Mission régionale d'autorité environnementale

AVIS DÉLIBÉRÉ SUR

LE PROJET D'IMPLANTATION D'UN PARC ÉOLIEN

n° PDL-2021-5577

Les principaux enjeux de l'environnement et la variante 3

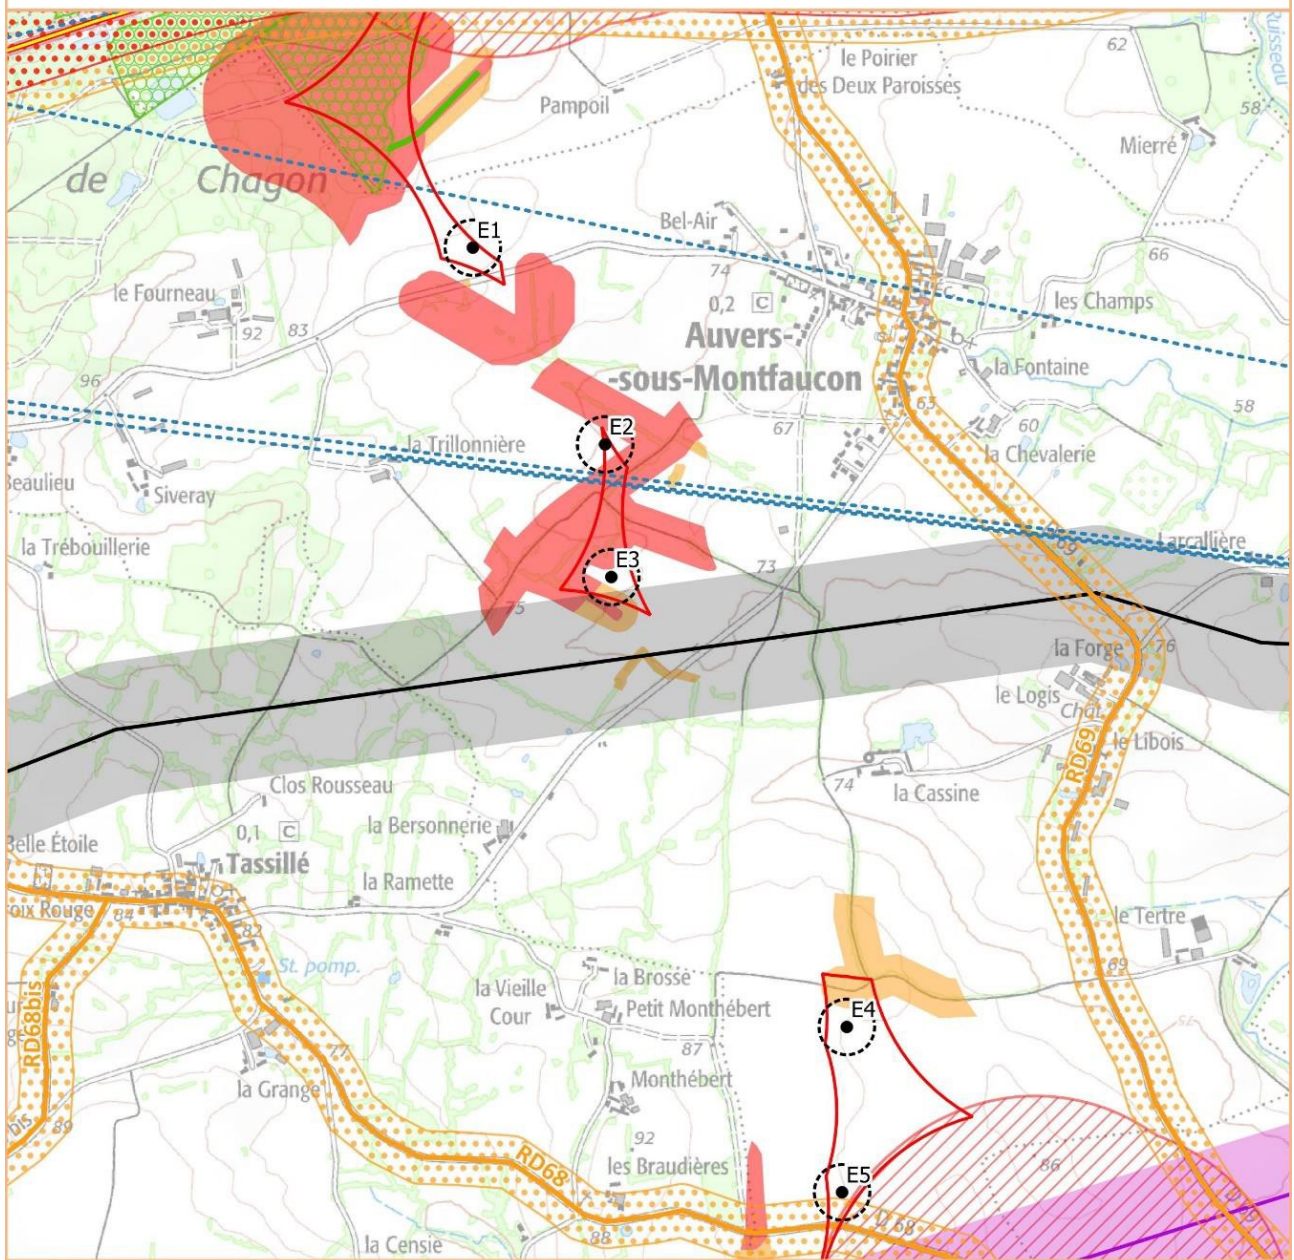
La MRAe relève, en effet, que la variante retenue (variante 3) dispose de deux éoliennes (E2 et E3) à une distance inférieure à 50 m d'une lisière (distance bout de pale-canopée de 46 m pour E2 et 40 m pour E3) alors même que le dossier a clairement démontré au préalable le fort niveau d'enjeu relatif à ces secteurs, en particulier pour les chiroptères (60 % des contacts à 10 m d'une lisière, 30 % à 50 m).

La disposition choisie pour l'éolienne E3 nécessite d'être davantage explicitée. En effet, celle-ci est concernée par des enjeux écologiques importants. Or le périmètre de la ZIP s'étend encore vers l'est, espace sur lequel moins d'enjeux sont relevés et permettant un éloignement plus conséquent des haies à enjeux pour l'avifaune et les chiroptères.

- ***pour le choix de la variante d'implantation et notamment de l'éolienne E3 compte-tenu d'une implantation à une distance de moins de 200 m d'une lisière de forêt ;***
- ***à partir de la recherche des arbres abritant potentiellement des insectes protégés pour l'ensemble du linéaire de haies prévu d'être arasé.***
